改修後平面図 1 : 50

完成図		(A-4/4)	
工事名	令和5年度一般国道9号道の駅道の川トイレ改修工事		
図面名	改修後平面図		
作成年月日	令和6年6月14日		
縮尺	S=1/50	図面番号	4 / 15
会社名	株式会社フクダ		
事業者名	中国地方整備局 松江国道事務所

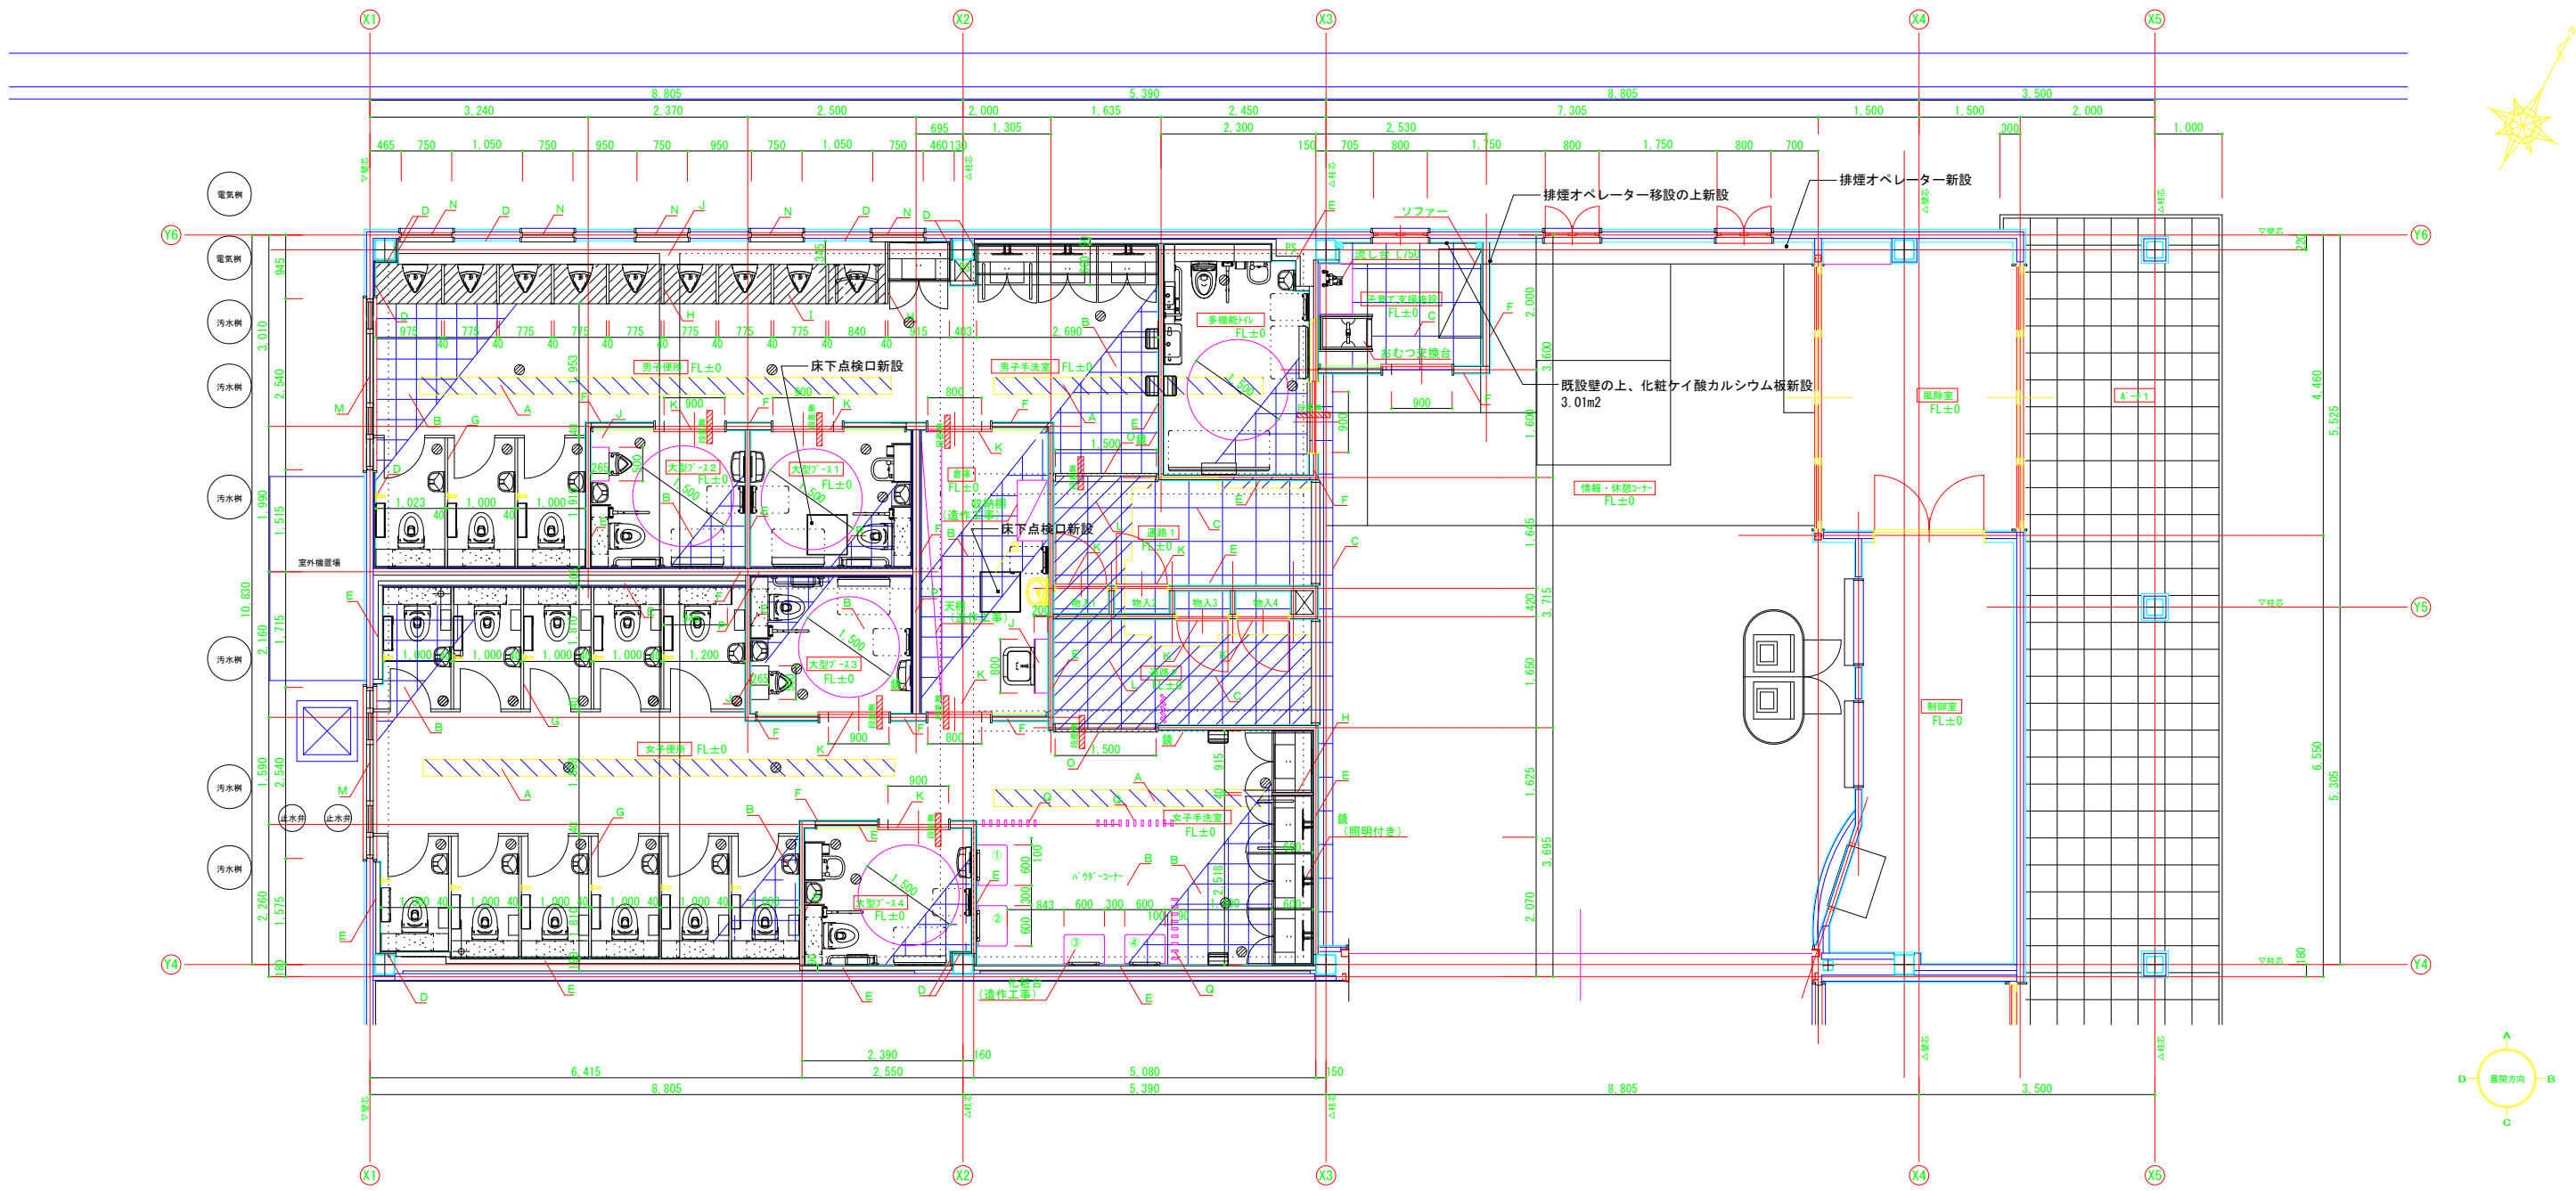
注) 図中朱書き部分は、変更対象部分を示す
×部分は原設計取り止めを示す
